Hannover, 10. März 2022

## ADFC-Stellungnahme: Planungen für die Geibelstraße Drucksache Nr. 0687/2022<sup>1</sup>

Beispiel für eine durch parkende Fahrzeuge mangelhafte Sichtlinie (blau) an einer Fuß- und Radverkehrsfurt gegenüber einer Querstraße (hier Wiesenstraße)

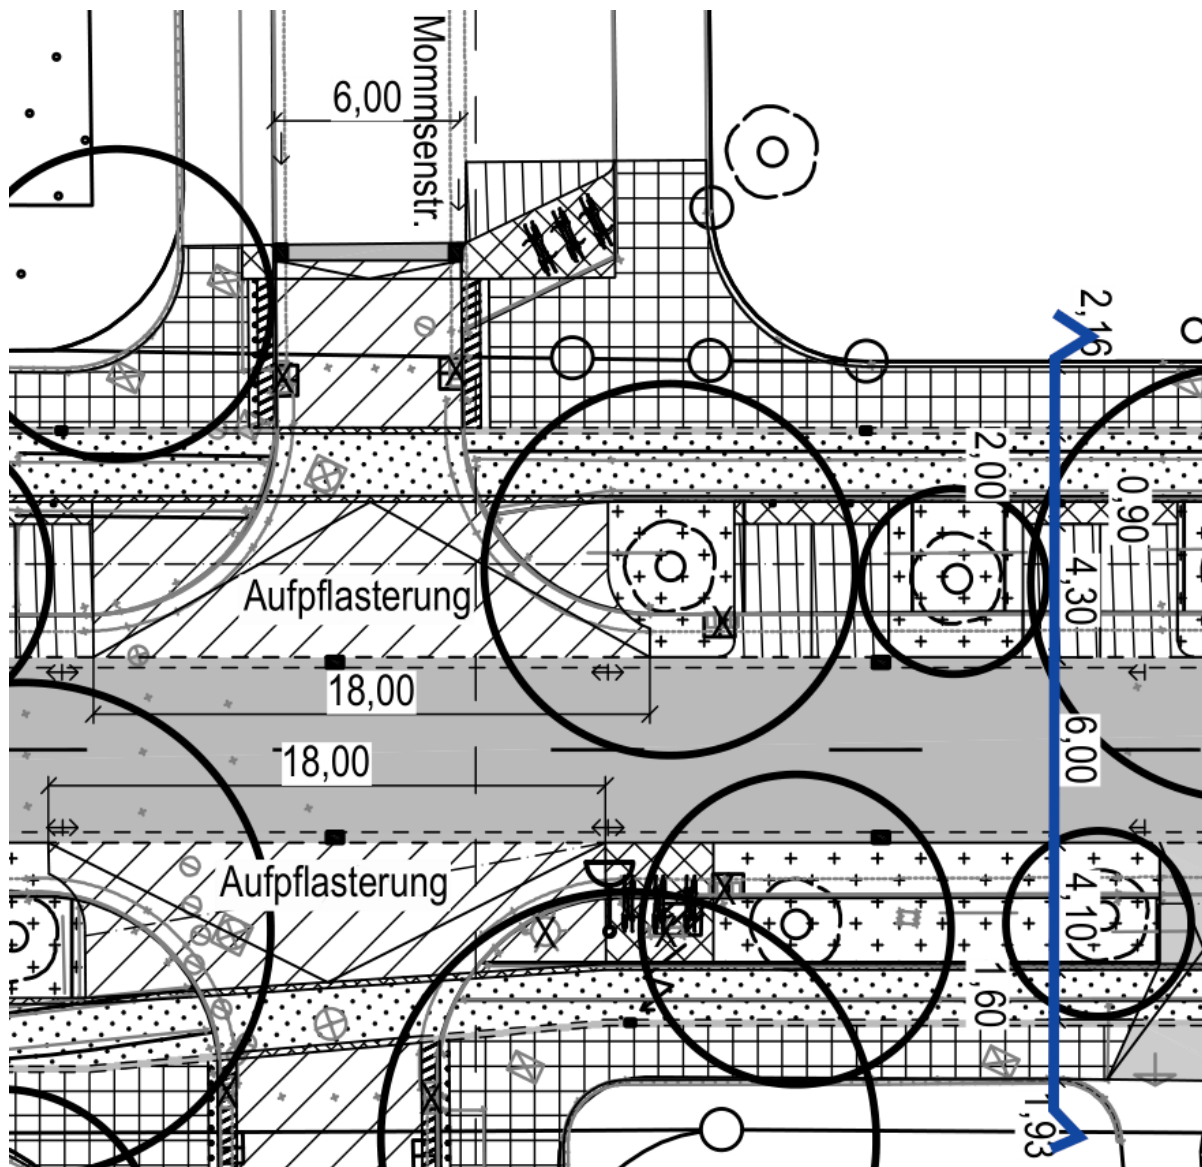
Trotz der begrüßenswerten Verbesserung der Sichtlinien an den Fuß- und Radverkehrsfurten gegenüber von Querstraßen durch Lastenradstellplätze, hält der ADFC die Sichtlinien nicht für ausreichend sicher bei Tempo 50. Denn viele parkende PKW können wegen der heutigen Größen auch von Erwachsenen nicht mehr überblickt werden - Kinder können das ohnehin nicht. Wir empfehlen deswegen eine generelle Absenkung der Geschwindigkeit auf Tempo 30. Beispielhaft sei die Furt an der Wiesenstraße gezeigt, das Problem betrifft alle weiteren Furten im Verlauf ebenso. (Siehe dazu auch die Richtlinien für die Anlage von Stadtstraßen, RASt)

Schnittlinie (blau) im Bauabschnitt 2 entlang der Maßkette östlich der Mommsenstraße, Anlage 1.2 Drucksache

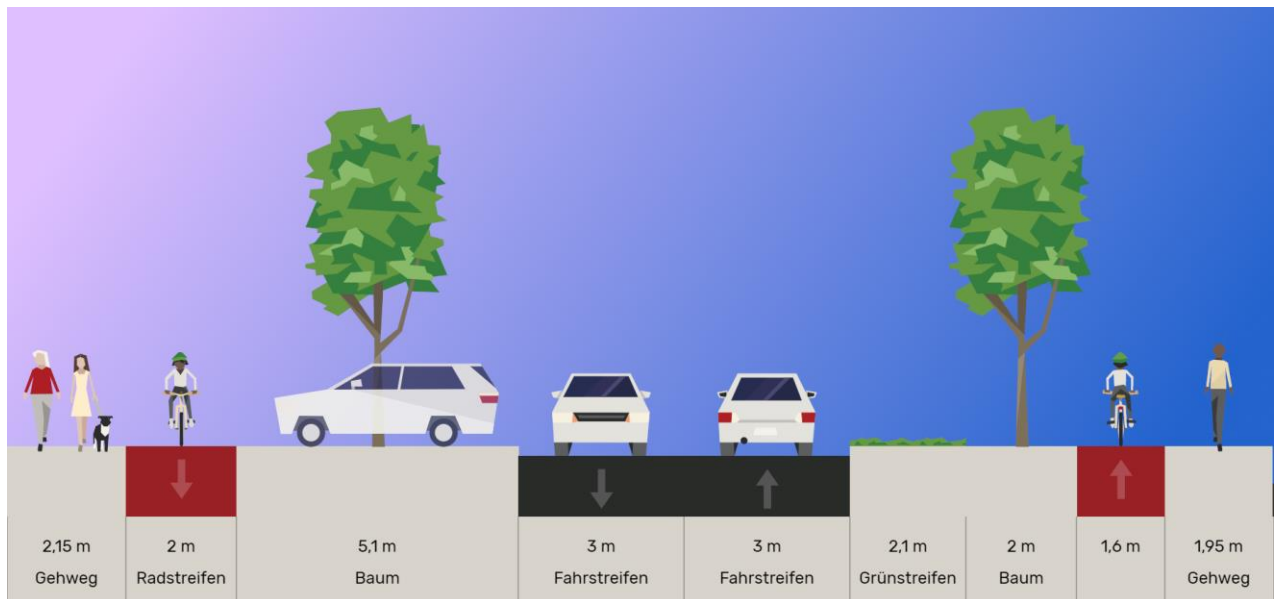
Die Verengung des Radweges auf 1,60m zwischen Mommsenstraße und Alte Döhrener Straße lässt sich vermeiden, indem die gegenüber liegenden Querparkplätze in Längs- oder Schrägparkbuchten gewandelt werden. Alternativ kämen Querparkplätze mit Längenbegrenzung für die einzustellenden Fahrzeuge bis 4 meter in Betracht. (Für eine Übersicht der in Frage kommenden Kleinwagen, siehe <https://de.automobiledimension.com/autosuchmaschine.php>)  
Damit sind auch empfehlungskonforme Fußwegbreiten auf dem Teilstück möglich. Insbesondere zwischen U-Bahn-Station und den Schulen gibt es erheblichen Fußverkehr. Wegen der Nähe des Maschsees sind hier viele Fußgänger\*innen, e-Rollerfahrer\*innen und auch Rollschuhläufer\*innen unterwegs.

Schnitt entlang der Maßkette Blickrichtung Osten, wie geplant; 1,60m Radweg auf der Südseite sind zu wenig, die Fußwege sind beide untermaßig, was dem hohen Fußverkehrsaufkommen in dem Maschsee-nahen Bereich nicht gerecht wird.

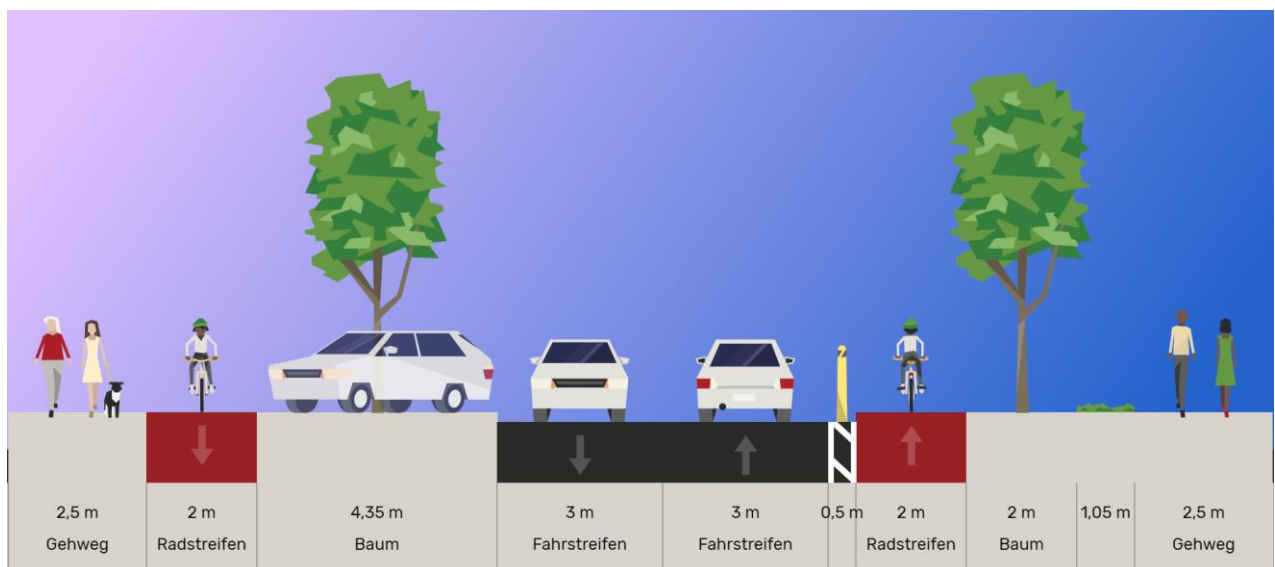
ADFC Vorschlag für die Aufteilung des Straßenraumes in Bauabschnitt 2, im Bild mit Schrägparkplätzen, je nach Baumbestand eine Mischung aus Schräg- und Längsparkplätzen möglich, alternativ Querparkplätze mit Längenbegrenzung.

### **Sallplatz**

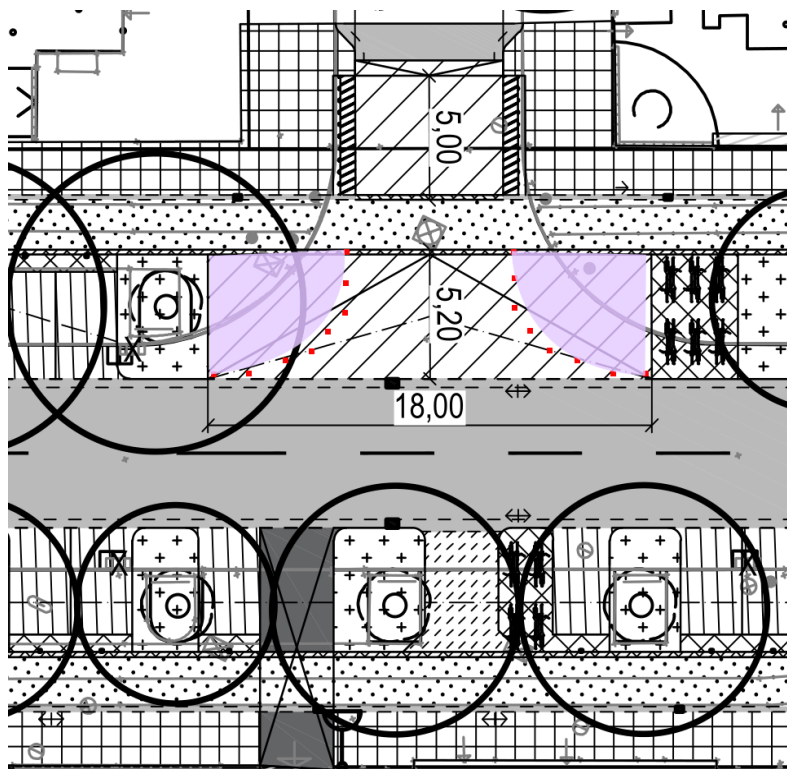
Der ADFC empfiehlt die Umbenennung des Sallplatz in Sallkreuzung, um der städtebaulichen Anmutung gerecht zu werden. Zugunsten eines breiteren Straßenraums werden hier Bäume gefällt. Das ist gestalterisch schwer nachvollziehbar. Statt Bäumen sollten Kfz-Spuren weichen und der Platz in seiner Aufenthaltsqualität aufgewertet werden, sodass die vorhandene Außengastronomie ausgeweitet werden kann.
